## SERVICE INFO – INA 0097

# Eräisiin apulaitekierron hihnankiristinvarsien rulliin on tehty muutoksia

Tuotenumero 534 0138 30  
534 0145 10  
534 0150 10

Kuva 1: Muutos edellisestä mallista (vasen) verrattuna uuteen malliin (oikea)

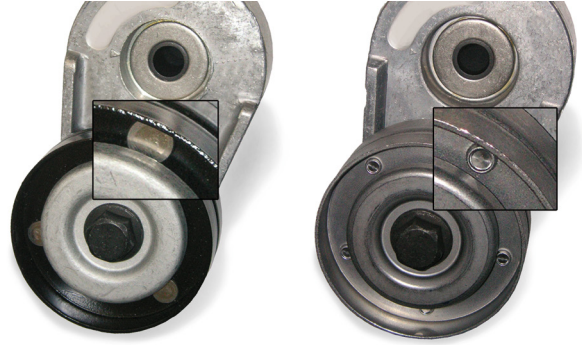
Kiristinrullien erot ovat pinnoitteessa (aiemmin musta ja nyt metallinkiiltoinen) ja liitos menetelmässä (aiemmin niitattu ja nyt TOX-menetelmällä).

Siirtymäajan puitteissa toimituksissa voi esiintyä molempia versioita ohjainrullista. Molemmat versiot täyttävät tekniset vaatimukset ja niitä voidaan käyttää rajoituksetta.
